**Mise en compatibilité du plan d'occupation des sols de
Igoville
avec la déclaration d'utilité publique
du projet de contournement Est de Rouen – Liaison A28-A13
présentée par le Préfet de Région**

**Avis de l'autorité administrative de l'État
compétente en matière d'environnement
sur le dossier présentant la mise en compatibilité du PLU et
comprenant le rapport environnemental**

Figure 1 : Bande EPDUP dédiée au projet de liaison A28-A13
- Source : extrait du dossier (pièce G)

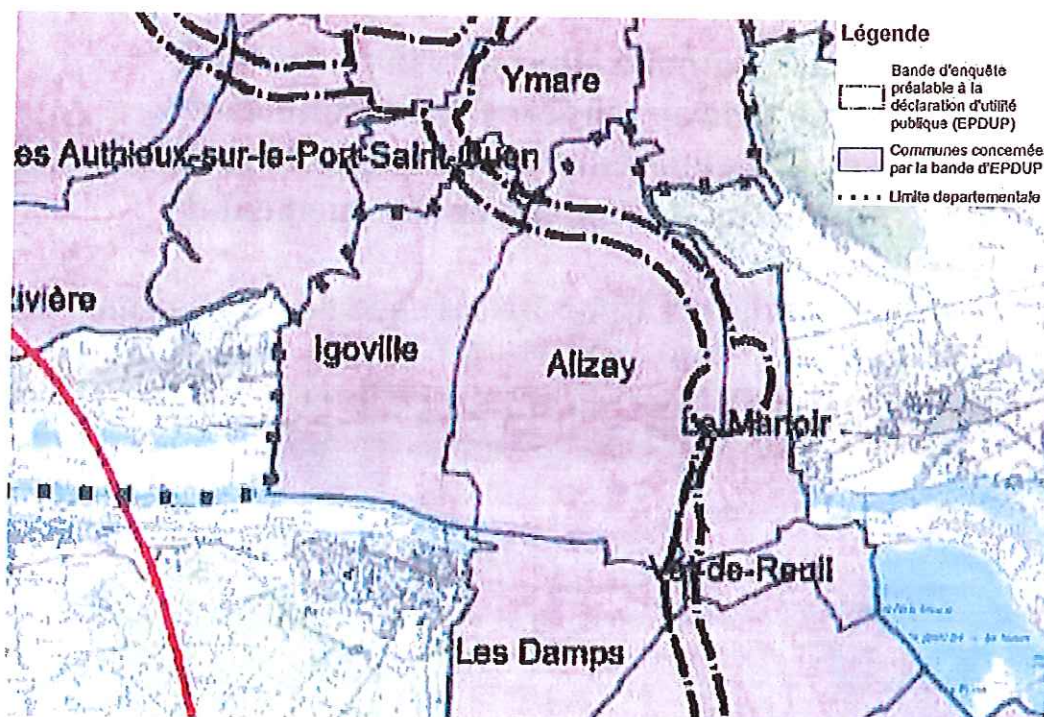
Les modifications qu'il convient d'apporter consistent à reporter cette bande au règlement graphique et à préciser au règlement écrit, par la création de secteurs spécifiques indicés IR, les dispositions nécessaires à la mise en œuvre du projet, notamment la possibilité d'y réaliser des affouillements et des exhaussements des terrains. Elles concernent 43 ha de zone agricole "NC". Sont également déclassés 3,3 ha d'espaces boisés classés, afin de permettre d'y procéder aux déboisements nécessaires.

- => règlement graphique : report de la bande du projet avec la création d'un sous-zonage spécifique indicé "IR" (43 ha de zone NC_{IR}),
 - => règlement écrit : au paragraphe « qualification des zones » et à l'article 1 des zones agricoles " NC ", afin de spécifier les dispositions particulières applicables à ces secteurs NC_{IR},

- => aux servitudes relatives aux espaces boisés classés (EBC) : déclassement de 3,3 ha d'EBC,
- **L'état initial** (chapitre 3.4) est réalisé sur la partie de territoire concerné par la bande d'enquête
